**DOSSIER DE COMPLÉMENTS
RÉPONSES AU COURRIER DE LA
DREAL DU 23 MAI 2016**

Parc éolien
Eoliennes du Trèfle
Novembre 2016

Communes de Berteaucourt-lès-Thennes et Thézy-Glimont
Département de la Somme (80)

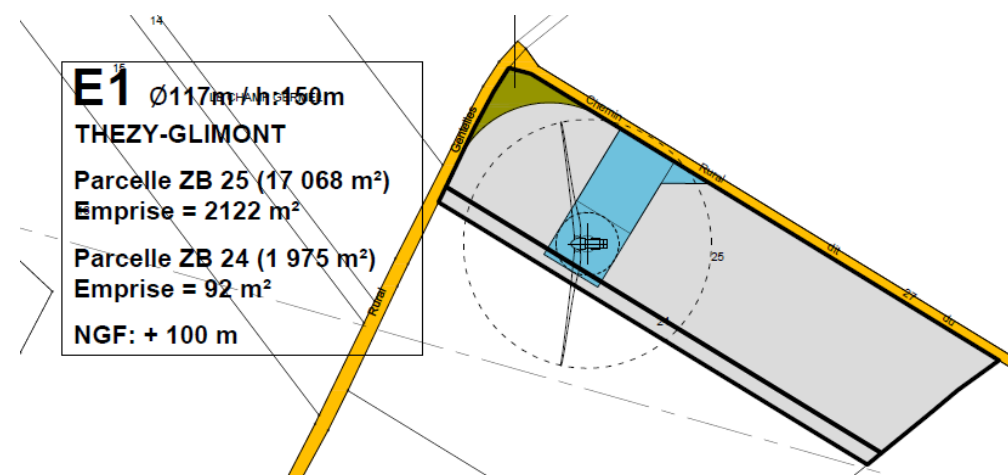
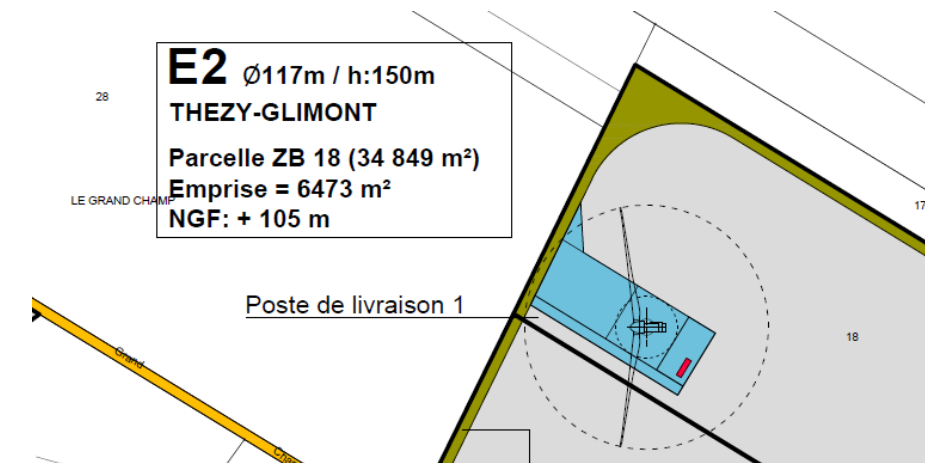
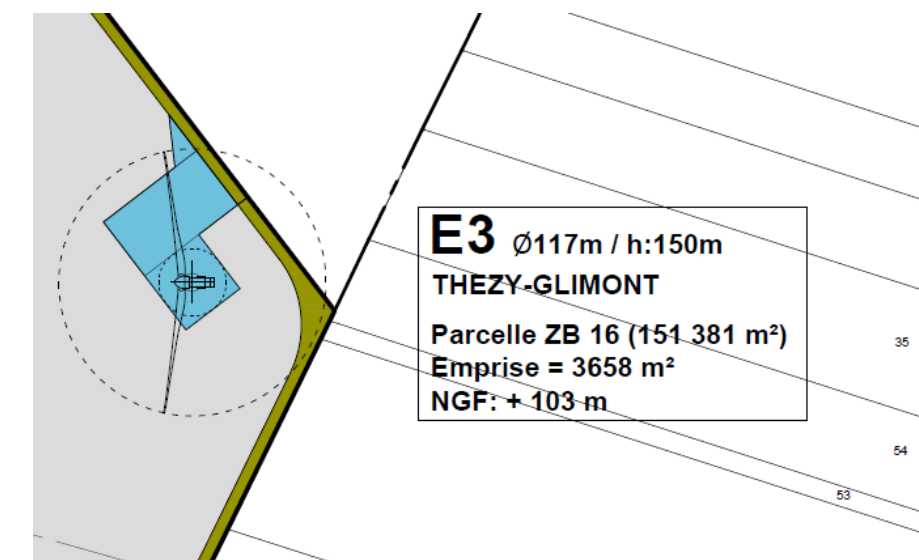
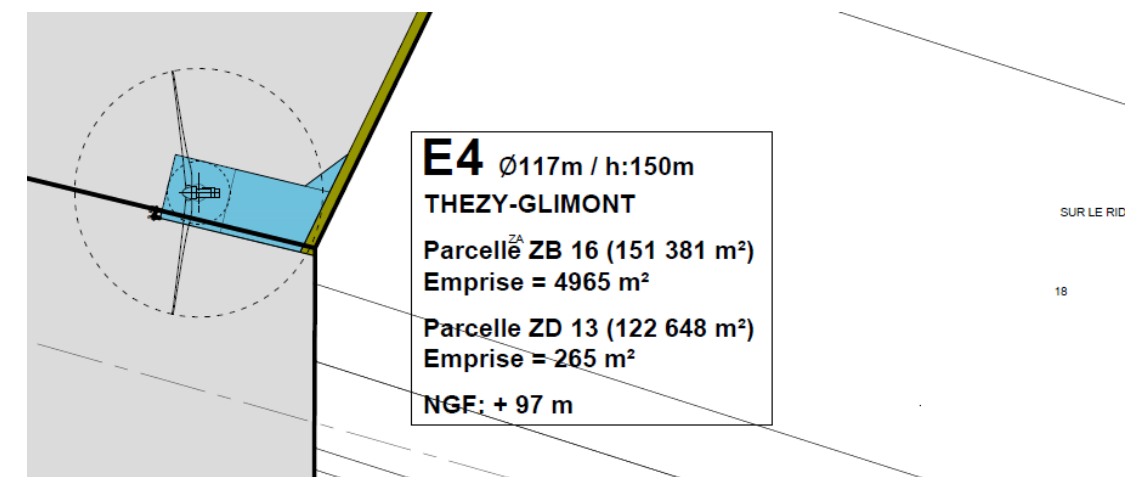
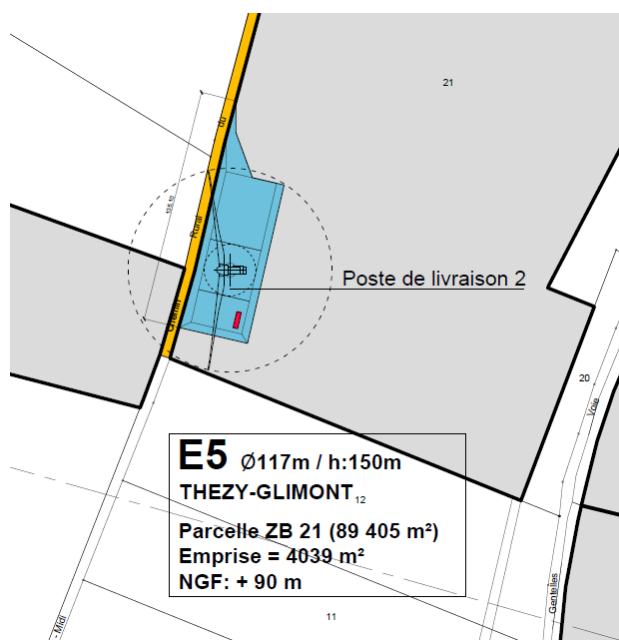
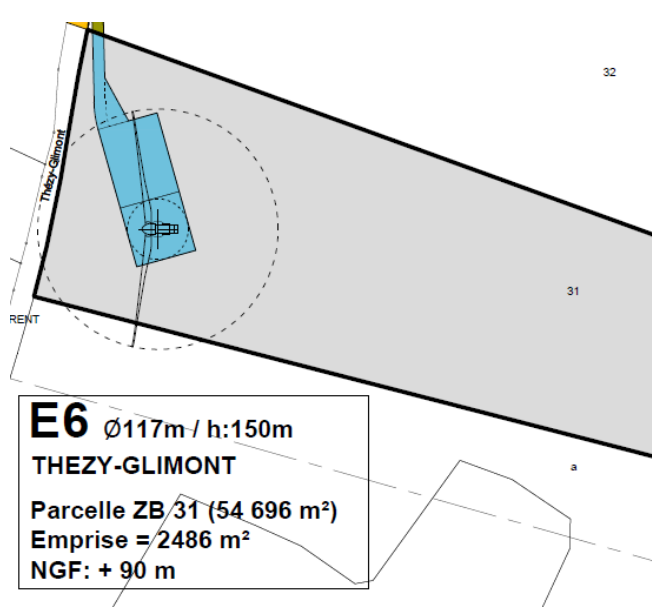
La création de chemin d'accès et des plates-formes d'accueil des installations conduit à une consommation d'espace agricole de 25 150 m² soit 4 191 m²/éolienne.

L'impossibilité de réduire cette consommation d'espaces agricoles autour de 2 000 m²/éoliennes est à justifier.

Le constructeur d'éoliennes Vestas demande pour les phases de construction et d'exploitation (dans le cadre de maintenances lourdes) des plateformes dimensionnées a minima selon les caractéristiques suivantes :

- Longueur : 50 mètres
- Largeur : 35 mètres

Soit une surface égale à 1 750 m².

Durant la phase d'exploitation de l'éolienne, une zone non cultivable est nécessaire autour de l'éolienne afin d'éviter que la fondation en béton, pouvant mesurer jusqu'à 20 mètres de diamètre, ne puisse être endommagée par la charrue. Cette zone doit présenter les dimensions suivantes :

- Longueur : 35 mètres
- Largeur : 25 mètres

Soit une surface de 875 m².

La consommation d'espace agricole a néanmoins été réduite au maximum au vu de cette contrainte, comme le montrent les plans qui suivent.

Figure 13 : Haies à vocation écologique et paysagère (source : H2air, 2016)

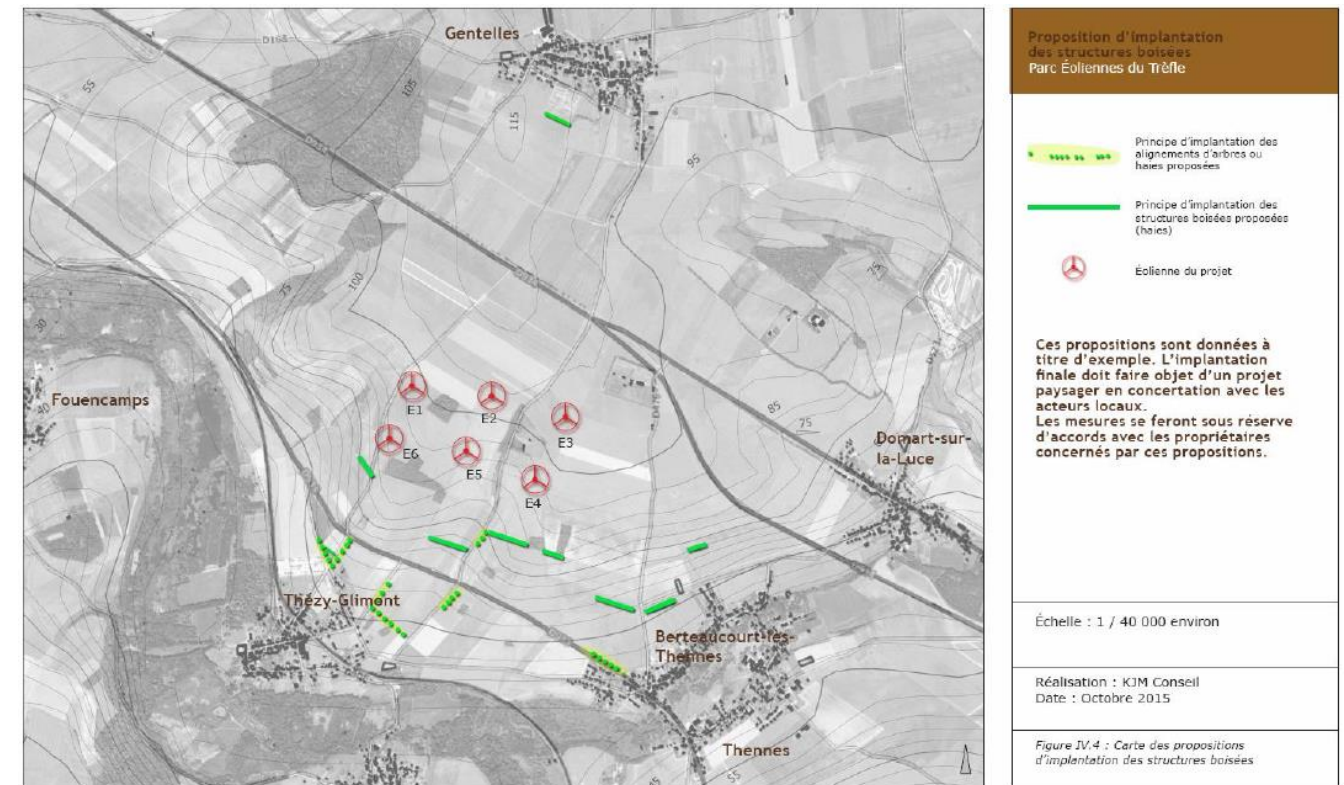
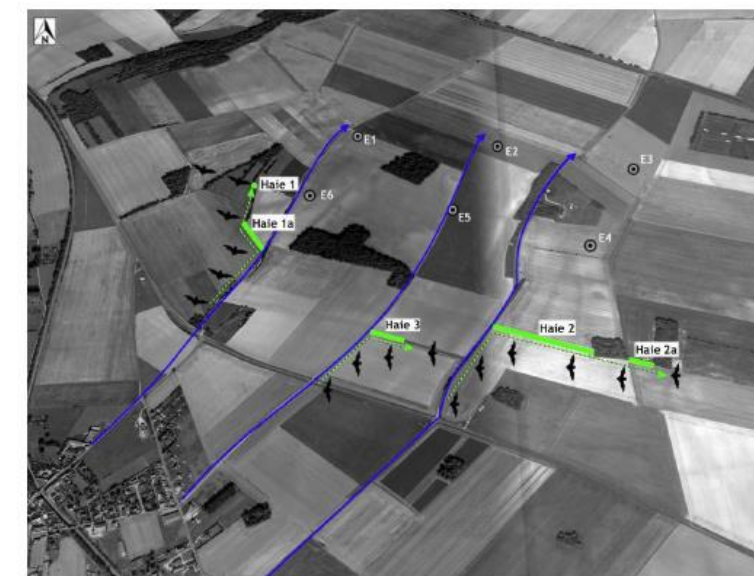
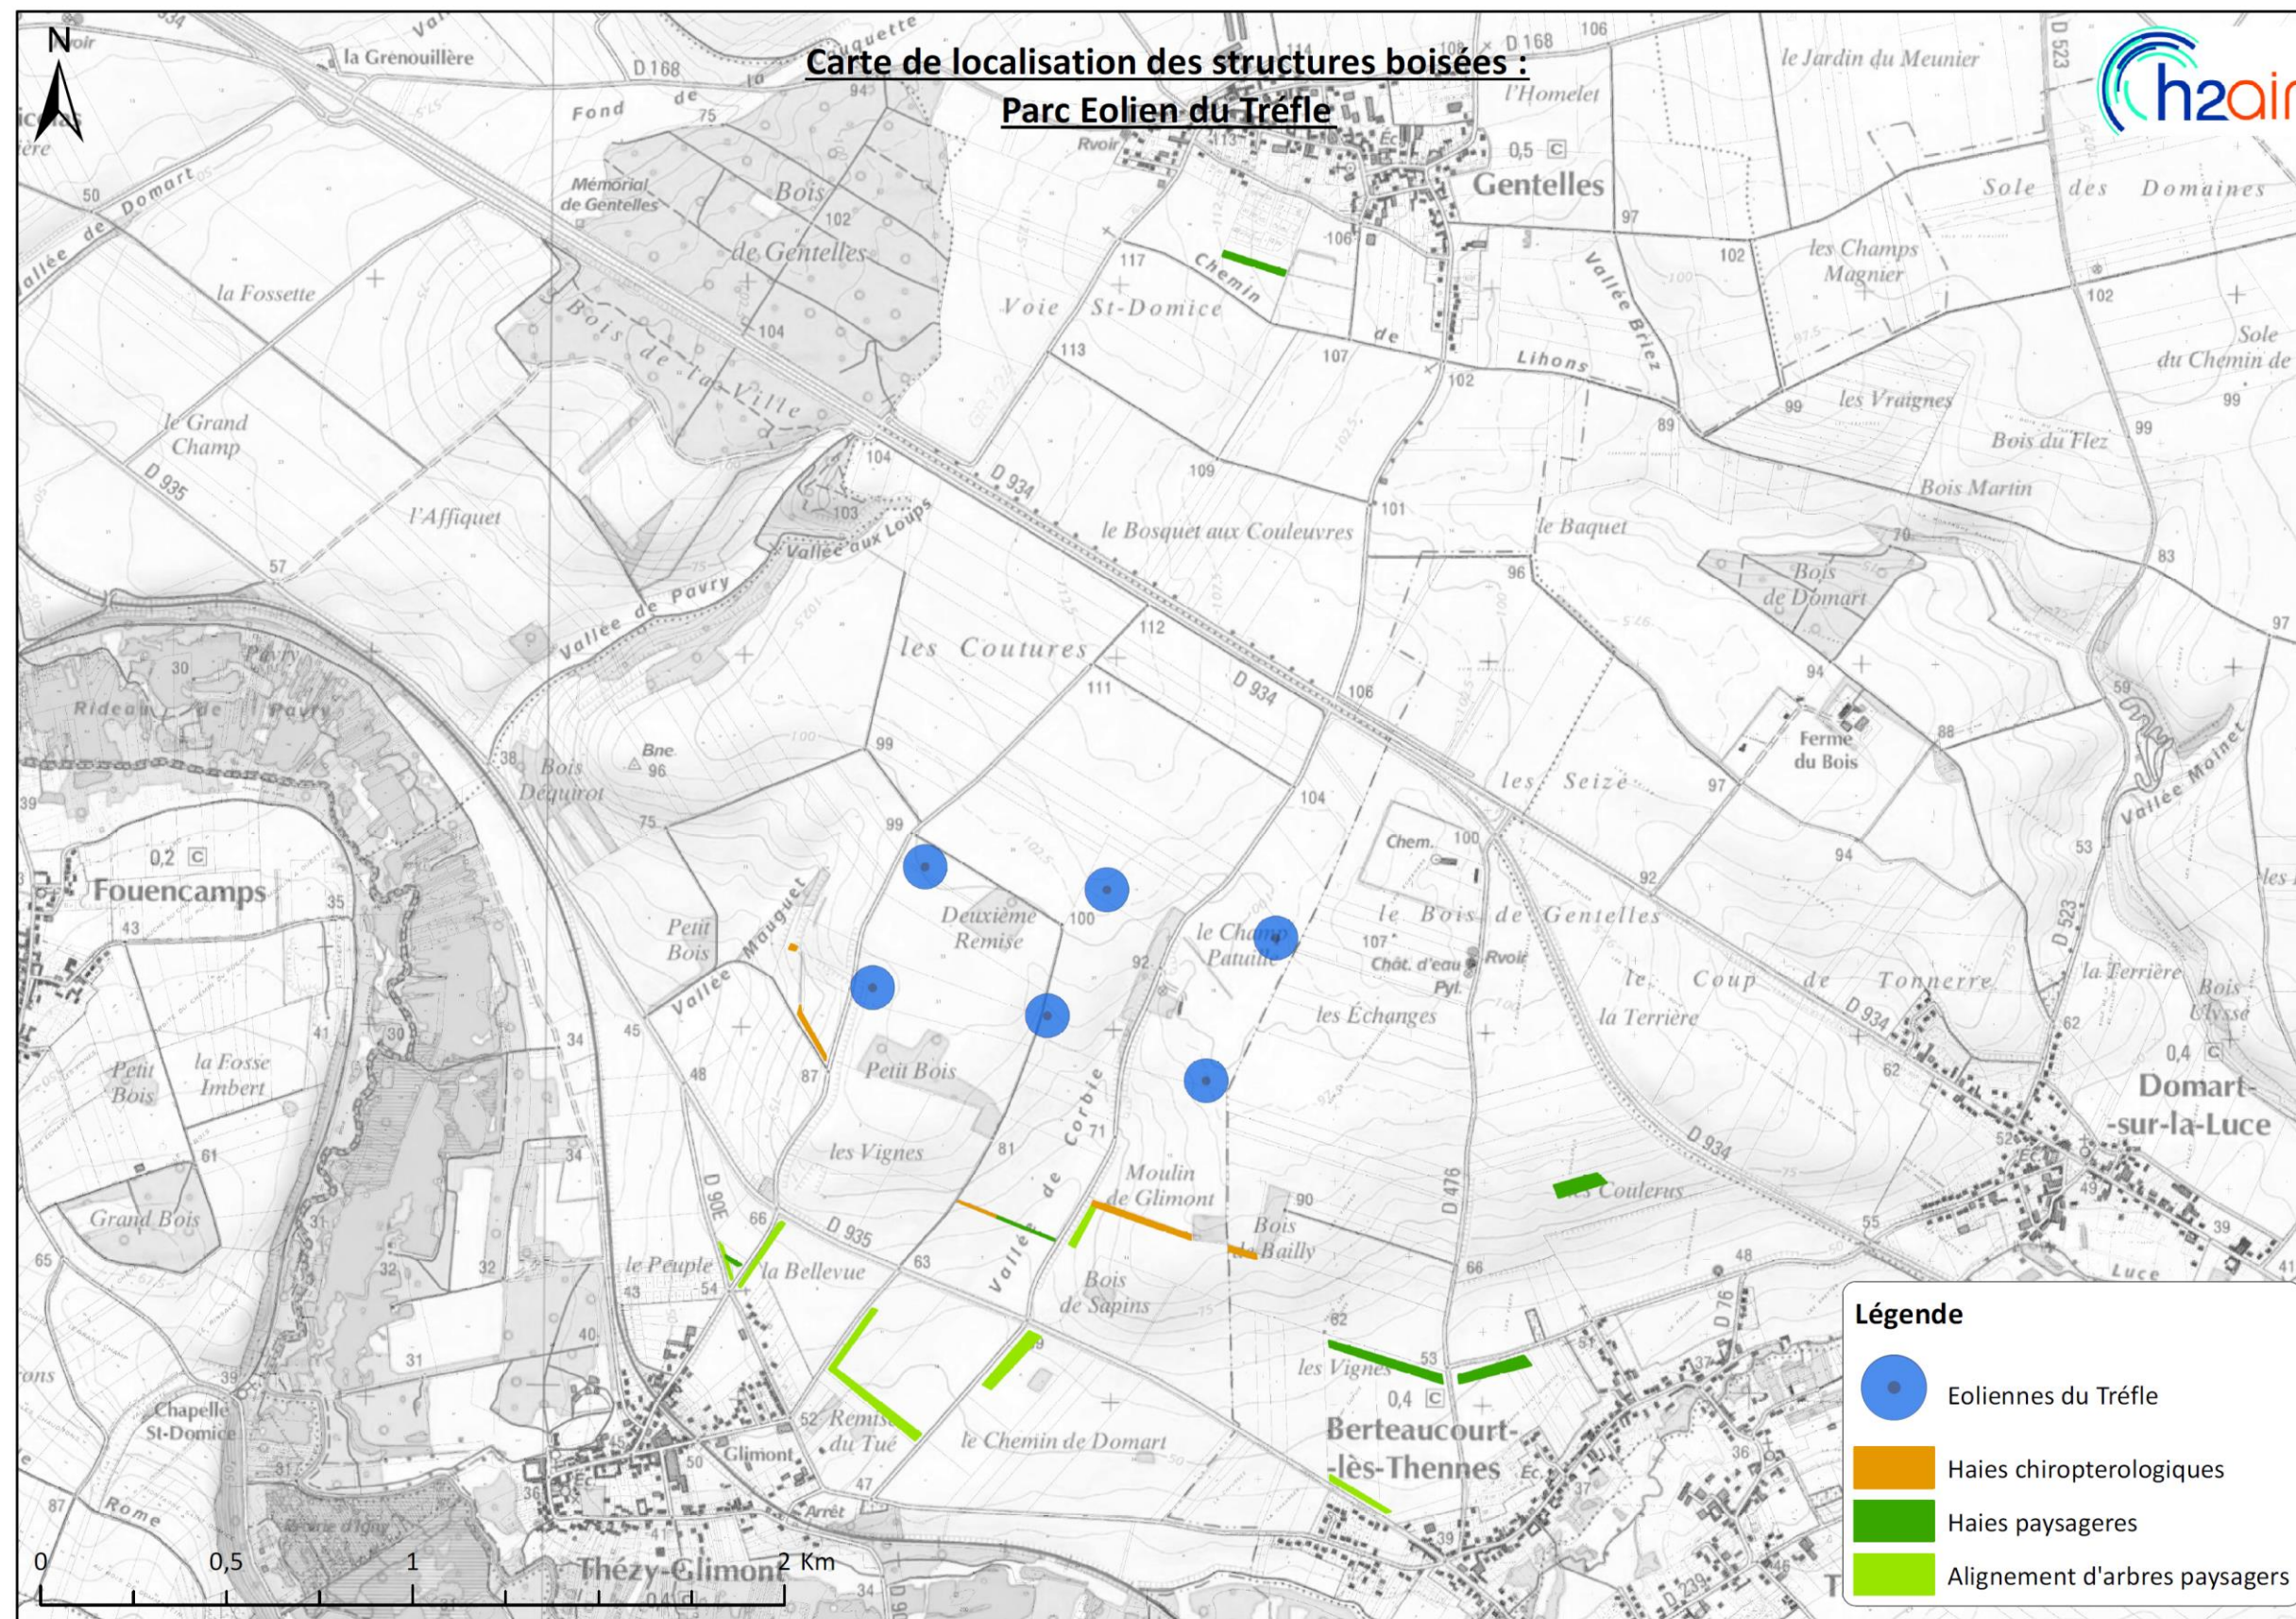
De plus, bien qu'il soit précisé (p200) que la mesure n°12 (plantation de haies naturelles) soit comprise dans la mesure n°15 (création de structures boisées (haies)), il apparaît que certaines haies de la mesure n°12 matérialisées figure 92, ne sont pas reprises dans la figure 88 matérialisant la mesure n°15.

La figure 88 présente la proposition d'implantation des structures boisées, mesure compensatoire à vocation paysagère.

La figure 92 présente le schéma de la plantation de haies, mesure de réduction à vocation écologique.

La carte présentée ci-dessous reprend l'ensemble des haies décrites dans les deux cartes présentées ci-dessus.

Figure 14 : Carte isophone, puissance acoustique maximale – extrait de l'étude acoustique déposée le 23/03/16 (source : Echopsy, 2015)

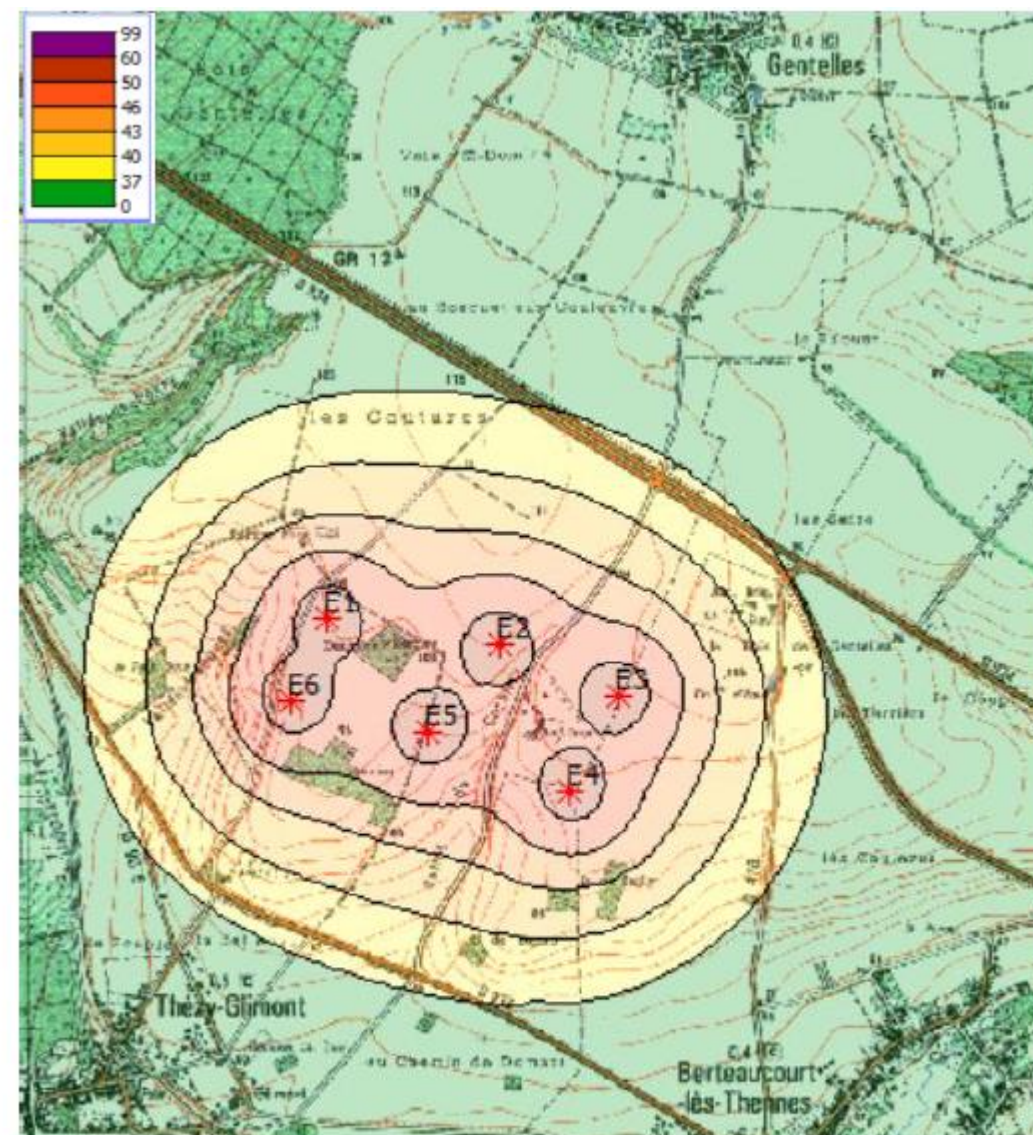
- *Le bruit ambiant de nuit calculé en fonctionnement normal des éoliennes est à présenter.*
- *Les émergences de nuit en fonctionnement normal des éoliennes sont à présenter.*
- *Les puissances acoustiques en mode normal et en mode adapté de chaque éolienne sont à présenter.*
- *Le plan de fonctionnement adapté (bridage) qui sera mis en place afin de respecter les seuils définis par l'article 26 de l'arrêté ministériel est à présenter.*
